Vysvětlení zadávací dokumentace č. 81-97 k veřejné zakázce: II/101 Dolní Břežany – Zbraslav

Krajská správa a údržba silnic Středočeského kraje, příspěvková organizace, se sídlem Zborovská 11, 150 21 Praha 5 – Smíchov (dále jen „zadavatel“) Vám tímto poskytuje níže uvedená vysvětlení zadávací dokumentace.

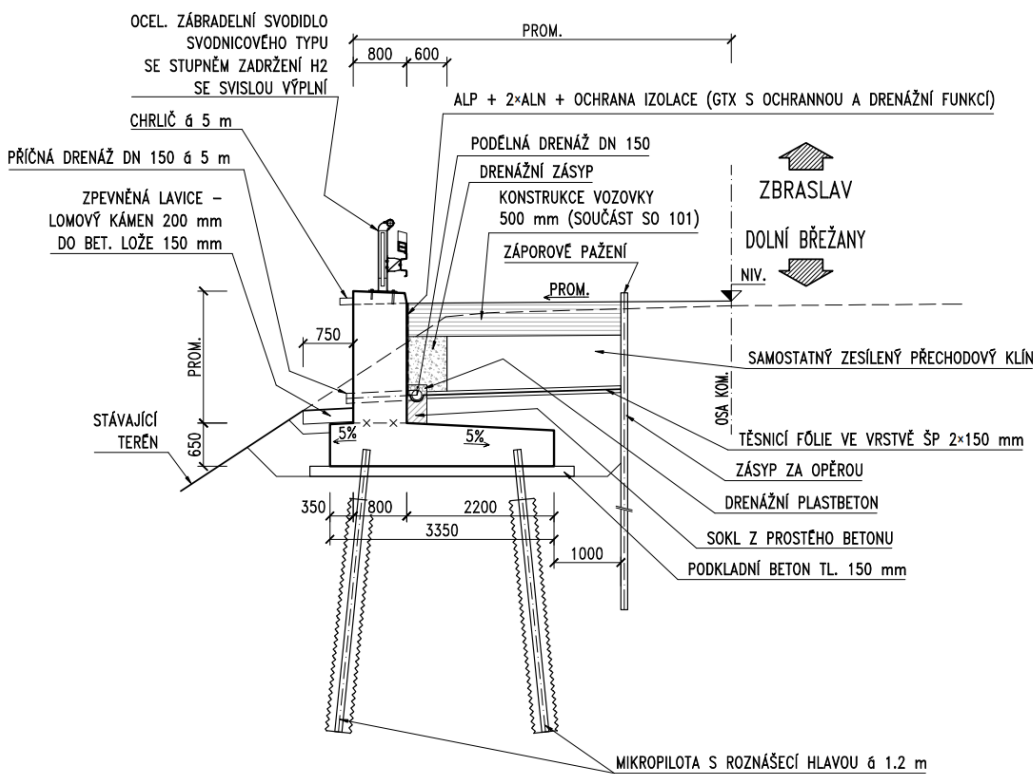
Znění žádosti o vysvětlení zadávací dokumentace				
V soupisu prací jsou tyto položky <u>SO 101.2:</u>				
9	12373 8	ODKOP PRO SPOD STAVBU SILNIC A ŽELEZNIC TŘ. I, ODVOZ DO 20KM	M 3	11 290,87 3
11030 = 11030,000 [A] výkop pro trubní propustky (18,37+16,55+14,75+14,42+11,76+12,3+10,86+15,74+10,76+12,01+10,04)*1,5+16,24*1,7+9,173*1,3 = 260,873 [B] Celkové množství = 11290,873				
60	9661 28	BOURÁNÍ KONSTRUKCÍ Z KAMENE NA SUCHO S ODVOZEM DO 20KM	M3	1 274,858
		odstranění stávajících gabionových zdí výška a šířka gabionové zdi odhadem 6-13 41,30*2,0*4,20 = 346,920 [D] 6-16 a 6-17 151,5*2,50*2,45 = 927,938 [F] Celkové množství = 1274,858

SO 251.2:

7	1317 3	HLOUBENÍ JAM ZAPAŽ I NEPAŽ TŘ. I	M3	25 190,936
		včetně odvozu na skládky a meziskládky		
51	9661 28	BOURÁNÍ KONSTRUKCÍ Z KAMENE NA SUCHO S ODVOZEM DO 20KM	M3	3 383,436
		bourání gabionové stěny výška a šířka gabionové zdi odhadem

Uchazeč se domnívá, že množství těchto položek je v soupisu prací duplicitní. Proveďte zadavatel kontrolu množství výše uvedených položek? Vysvětlení zadávací dokumentace Zadavatel uveřejňuje upravený soupis prací, kde upravil množství v položce č. 7 13173 HLOUBENÍ JAM ZAPAŽ I NEPAŽ TŘ. I SO 251.2, ze kterého odstranil výkop v rámci SO 101.2. Zadavatel sděluje, že v rámci SO251.2 se bourají stávající gabionové stěny v místech nových zdí a v rámci SO 101.2 se bourají stávající gabionové zdi mimo nově navržené zdi.

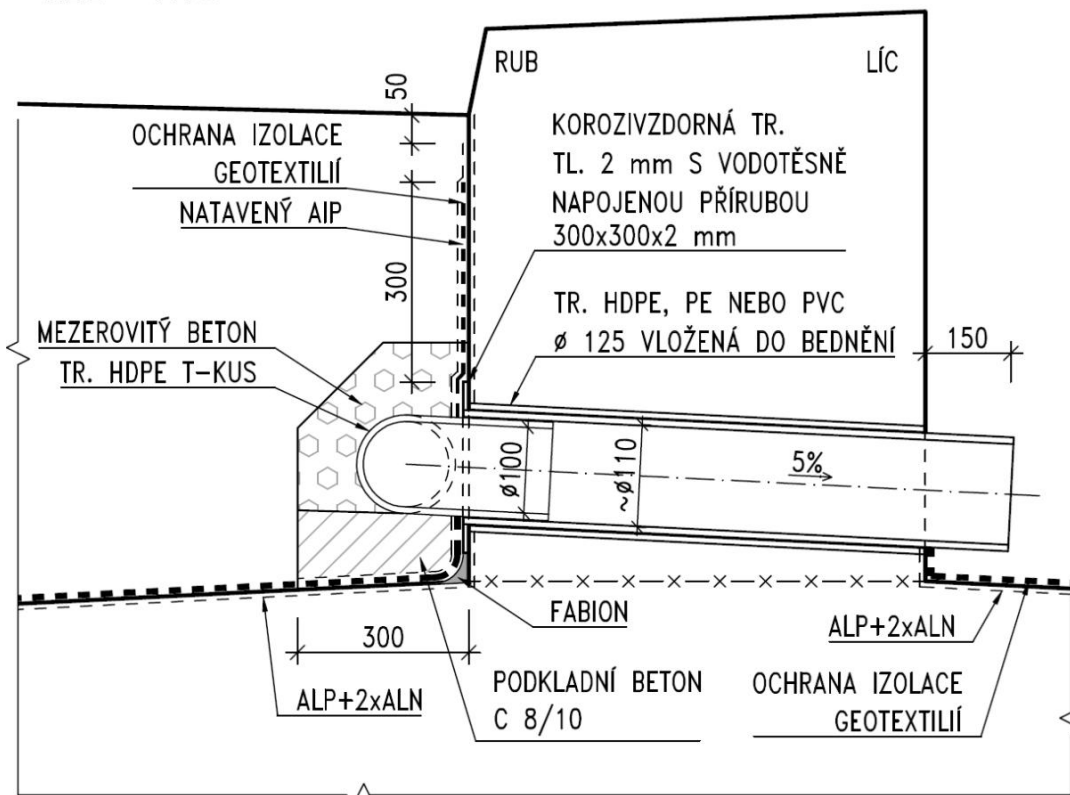
Znění žádosti o vysvětlení zadávací dokumentace				
	Soupis prací SO 251.2 obsahuje níže uvedenou položku:				
1	2133	OK	DRENÁŽNÍ VRSTVY Z BETONU MEZEROVITÉHO (DRENÁŽNÍHO)	M3	153,240
6	1	K	obetonování drenážního potrubí za opěrou bez odpočtu drenážního potrubí

94.	 POZNÁMKY: 1) MIKROPILOTY: PLATÍ U NĚKTERÝCH ZDÍ. Z výše uvedeného je zřejmé, že soupis prací a vzorový řez jsou v zásadním rozporu. Dle popisu položky č. 16 má být obetonování potrubí z mezerovitého (drenážního) betonu, ale dle vzorového řezu z drenážního plastbetonu. Dle OTSKP 2025 je celková cena položky č. 16 při výměře 153,24 m³ rovna 488.953,60 Kč (jednotková cena je dle OTSKP rovna 3.190,77 Kč). Ovšem celková cena položky pro plastbeton (21341_Drenážní vrstvy z plastbetonu) je při stejné výměře rovna 16.344.100,30 Kč (jednotková cena dle OTSKP je 106.656,88 Kč). Rozdíl je 15.855.146,70 Kč (celé 4% z maximálně přípustné ceny). Na základě výše uvedeného žádáme zadavatele o nahrazení chybně použité položky č. 16 položkou správnou „21341_Drenážní vrstvy z plastbetonu“

Vysvětlení zadávací dokumentace				
	Zadavatel sděluje, že obetonování drenážní trubky se provede drenážním betonem (dle VL 4, 204.01a).

DRENÁŽ

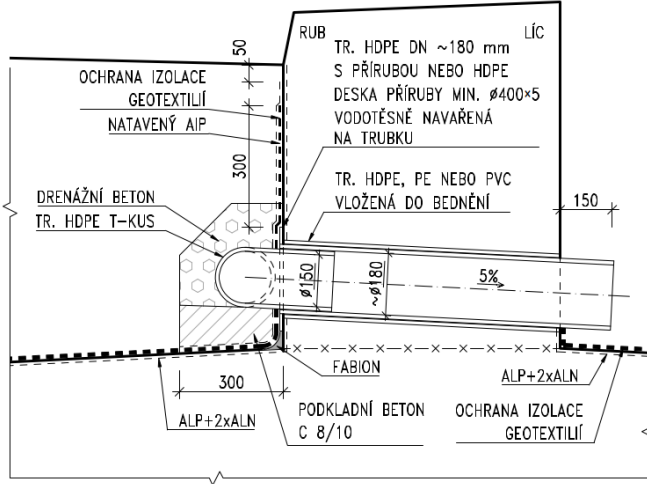
95.	Znění žádosti o vysvětlení zadávací dokumentace				
	Soupis prací SO 251.2 obsahuje níže uvedenou položku:				
	4	8753		ks	344,000
	3	3R	POTRUBÍ DREN Z TRUB PLAST DN DO 150MM		
			trubka HDPE T-kus DN 150mm		
			<i>počet ks (332+12) = 344,000 [A]</i>		
Detail drenáže obsahuje – viz níže:

Z výše uvedeného je zřejmé, že dle detailu má mít T-Kus DN 100. Dle soupisu prací má mít T-Kus DN 150.

A) Žádáme zadavatele o opravu chybného popisu položky č. 43 z DN 150 na DN 100 a zveřejnění opraveného soupisu prací. B) Technická specifikace detailu (3) obsahuje vyústění drenáže před líc zdi z korozivzdorné oceli ASIS 316 L „chemická nerez“ DN 110, která má být vložná do HDPE trubky DN 125. Pro tuto vyústění drenáže z oceli ani pro trubku DN 125 v němž je vyústění uložené v soupisu prací chybí položky. Žádáme zadavatele o doplnění chybějících položek (pro vyústění drenáže z oceli a pro trubku DN 125)												
	Vysvětlení zadávací dokumentace Drenáž bude z DN 150 mm, vč. T-kusu, viz upravený detail: ŘEZ 1:10 DRENÁŽ  Vyústění trubkou nerez se nevyžaduje, technická specifikace pro nerez se nepoužije; vyústění trubkou HDPE s dále uvedenou specifikací. TECHNICKÁ SPECIFIKACE: 1) DRENÁŽNÍ TR. Z HDPE DN 150, VRCHOLOVÝ TLAK SN8 2) - 3) PODÉLNÝ SKLON DRENÁŽNÍ TR. 3 ‰ 4) VNĚJŠÍ PRŮMĚR ZASOUVANÉ TR. SE OD VNITŘNÍHO PRŮMĚRU VNĚJŠÍ TR. MŮŽE LIŠIT O MAX. 5 mm 5) DRENÁŽNÍ BETON DLE TKP KAP 18, ČL. 18.2.9 6) FABION Z CEMENTOVÉ MALTY M 10 DLE ČSN EN 998-2 7) GEOTEXTILIE S OCHRANNOU A DRENÁŽNÍ FUNKCÍ MIN. 300 g/m², TL. 3 mm, TAŽNOST MIN. 70 ‰ 8) OCHRANNÁ GTX VŽDY NA PLOCHÁCH NATŘENÁCH ALN. 9) IZOLACE NAIP VŽDY PŘES PRAC. SPÁRU A U PROSTUPU DRENÁŽE ZDÍ.												
96.	Znění žádosti o vysvětlení zadávací dokumentace Soupis prací SO 101.2 obsahuje níže uvedenou položku: <table><tr><td>6</td><td>1112</td><td></td><td></td><td></td><td>11</td></tr><tr><td>6</td><td>0</td><td></td><td>ODSTRANĚNÍ KŘOVIN</td><td>M2</td><td>147,000</td></tr></table> Pro předmětnou položku č. 66 v soupisu prací chybí navazující položka „015160_Poplatky za likvidaci odpadů nekontaminovaných – 02 01 03 smýcené stromy a keře“. Žádáme zadavatele o doplnění chybějící položky Vysvětlení zadávací dokumentace Zadavatel upozorňuje, že dle specifikace ceníku předmětná položka obsahuje mimo jiné dopravu a štěpkování.	6	1112				11	6	0		ODSTRANĚNÍ KŘOVIN	M2	147,000
6	1112				11								
6	0		ODSTRANĚNÍ KŘOVIN	M2	147,000
